**2. Deckblatt vom Januar 2024**  
ersetzt Unterlage 11.2 Blatt Nr. 3a

**B 324 - Bad Hersfeld**  
ÜF Stadtstraße und DB "Peterstor"

Lageplan zum Regelungsverzeichnis unten  
Maßstab: 1:500

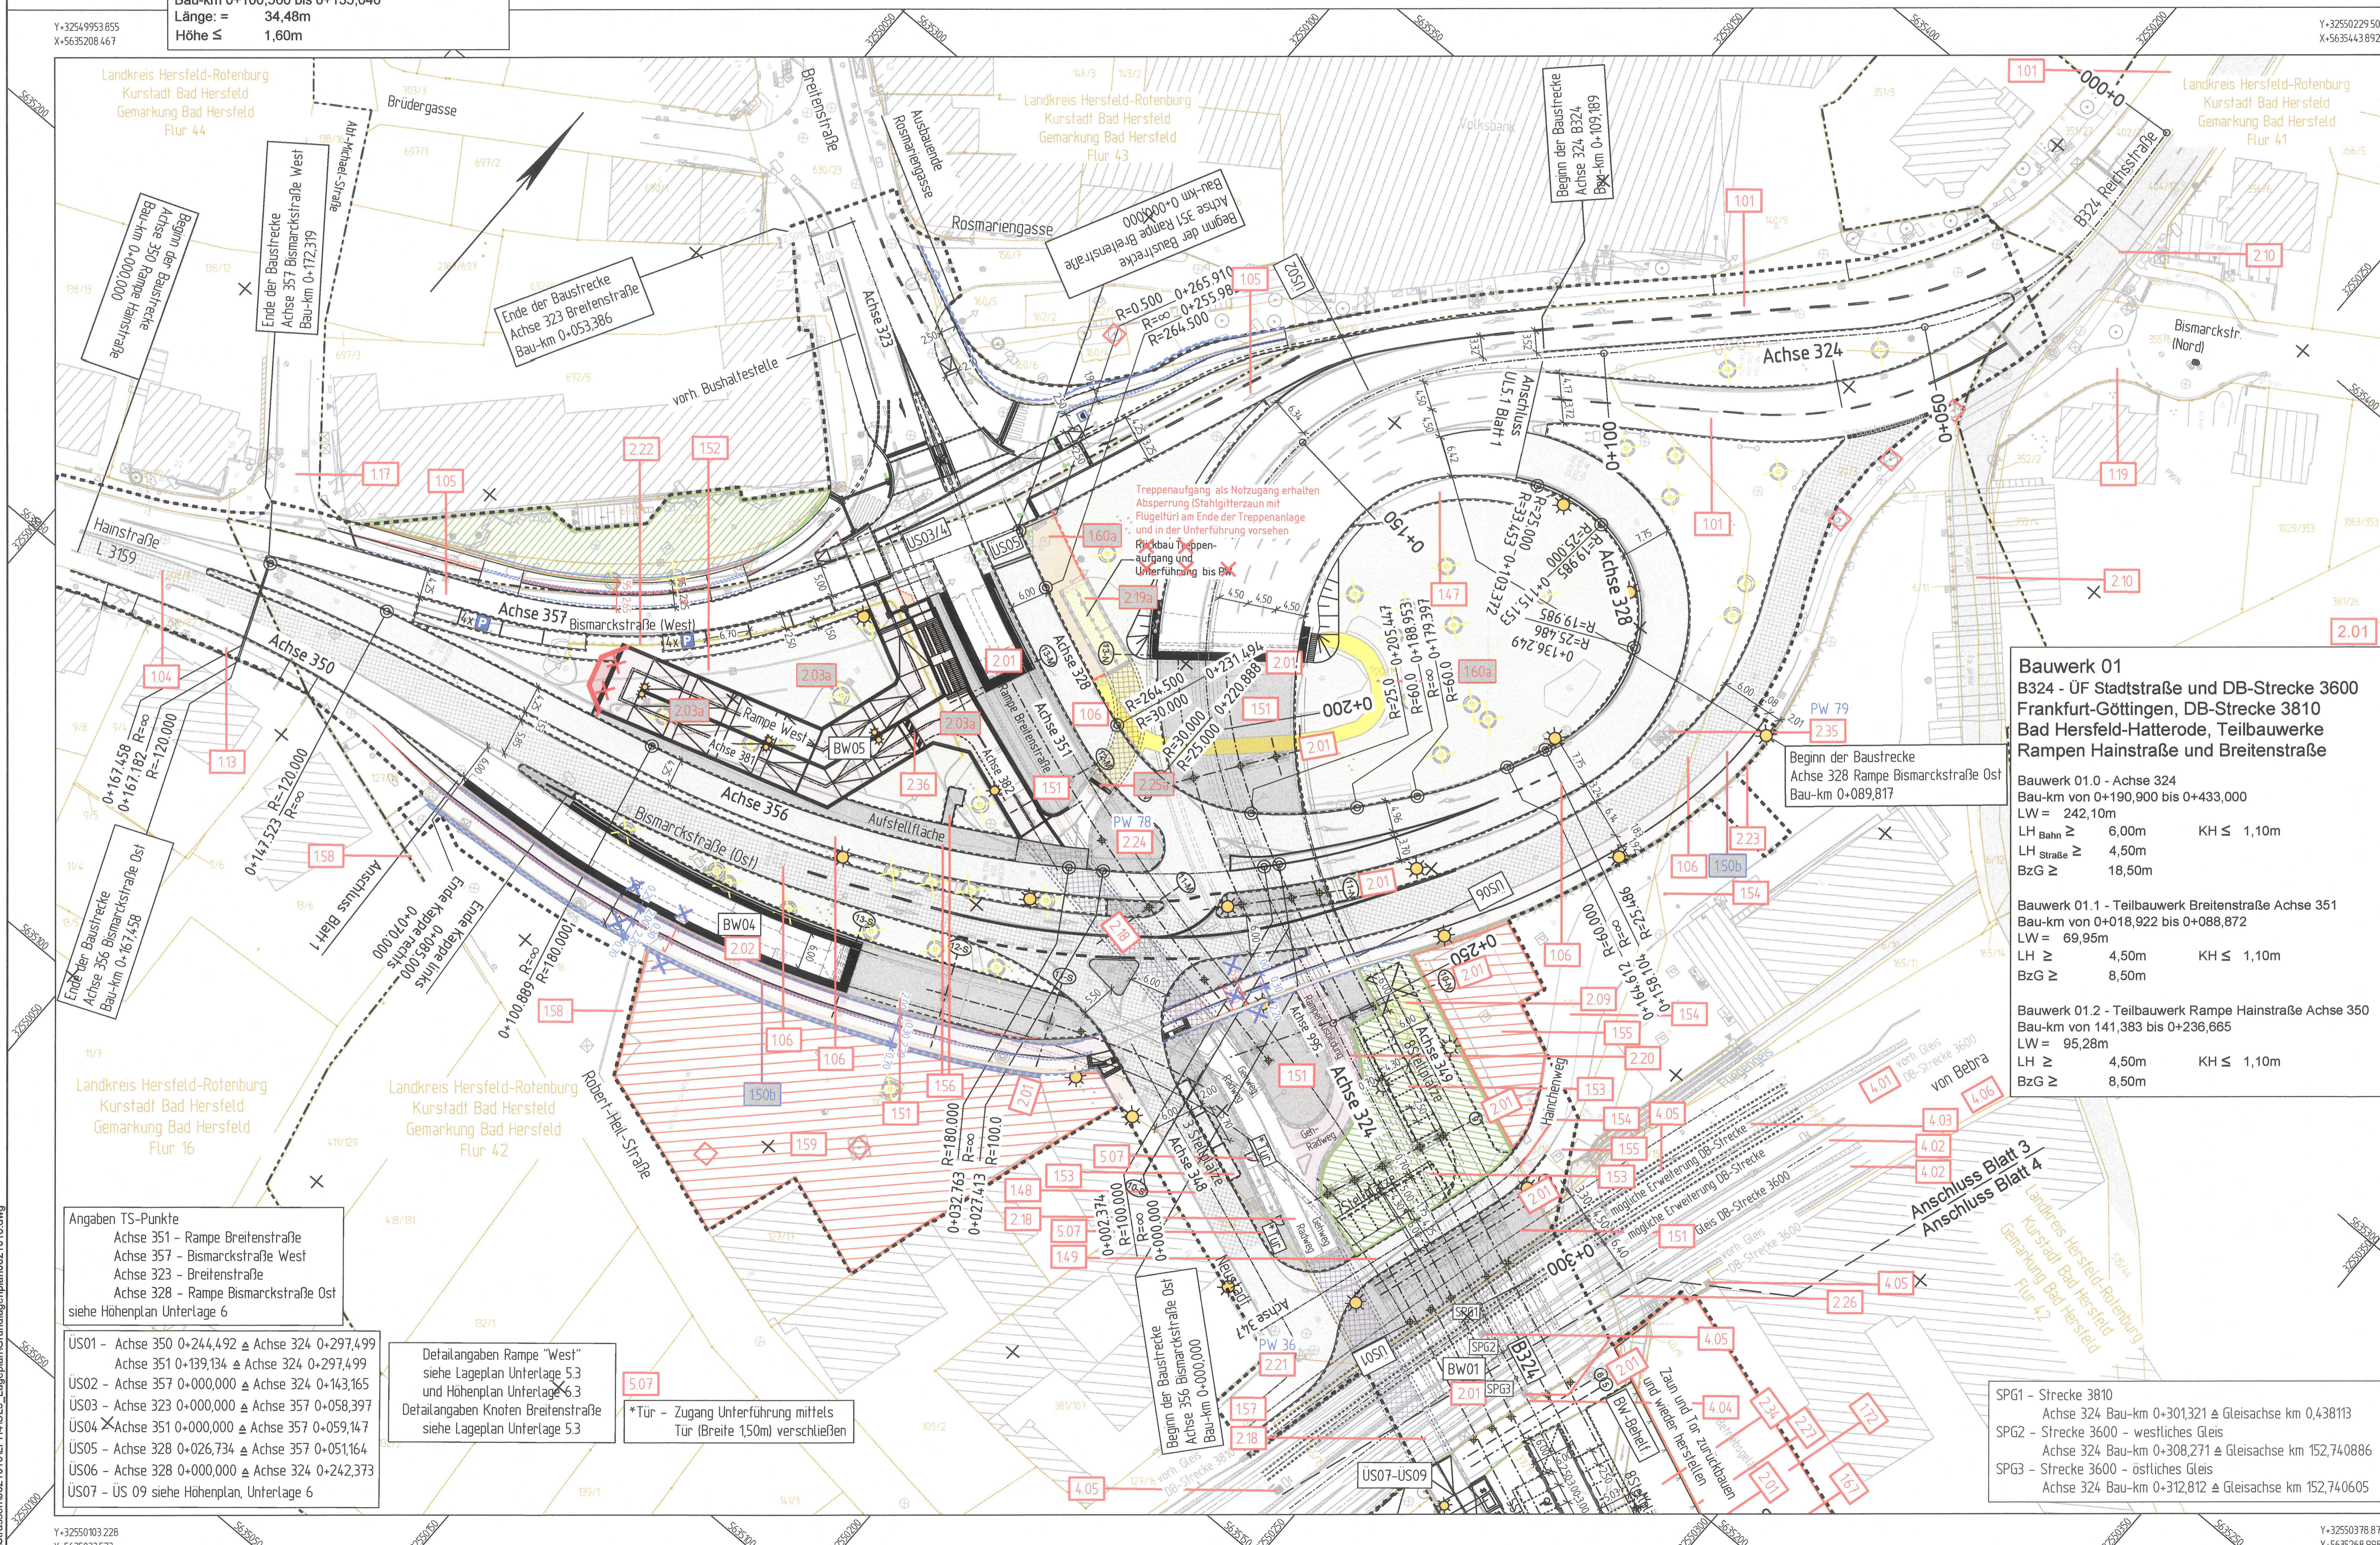
Nr.	Art der Änderung	Datum	Zeichen
b	Änderung Gewerbegebiete Bismarckstraße West/Ost, Konrad-Zuse-Straße	01/2024	M.Künzel
a	Entfall Rückbau Aufstieg NW, Änderung Beschilderungsbildung BW Widerlager West, Verrohrung Radweg Bismarckstraße Ost/West auf Regeltiefe 200m, Entfall Aufhöhung, Ankerbohrung, Verrohrung Mischwasserkanäle, Verrohrung Aufwärtliche Baumgräben, Rampe West zur Breitenstraße, Änderung Weisendosser, Entfall: Signalkasten als Telekommunikation	08/2023	M.Künzel
